改善箇所説明図

A-A矢視 (床下配管図)

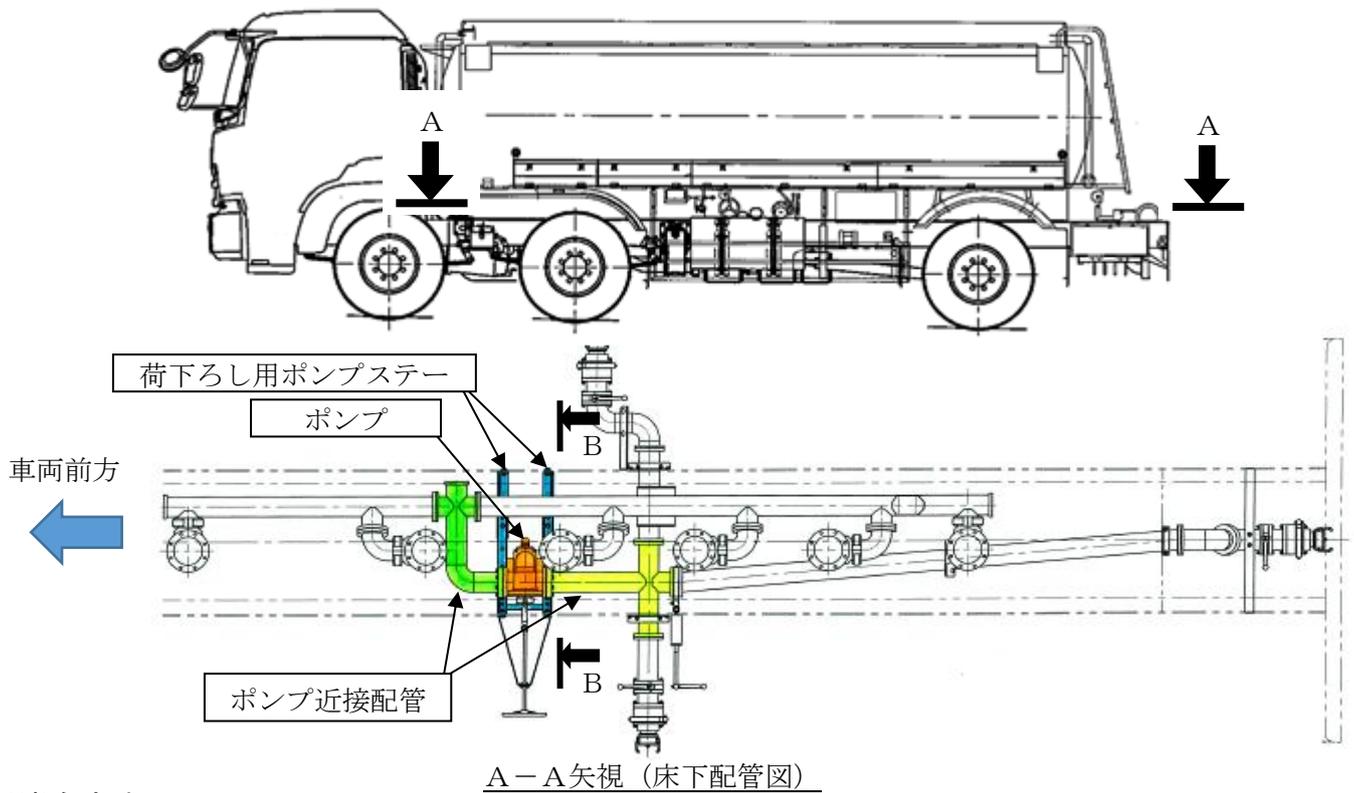
タンクローリーの床下配管において、荷下ろし用ポンプステーの剛性が不十分のため、走行負荷がポンプに作用した際、ポンプ近接配管のクロス部に過度の負荷が生じ、配管に亀裂が発生するものがある。そのため、そのまま使用し続けると、荷下ろし作業中に積載物が漏れ、最悪周囲に火種があった場合に地面へ滴下した積載物が発火して火災になるおそれがある。

荷下ろし用ポンプステーを対策品に交換する。また、ポンプ近接配管 2 本を新品に交換する。
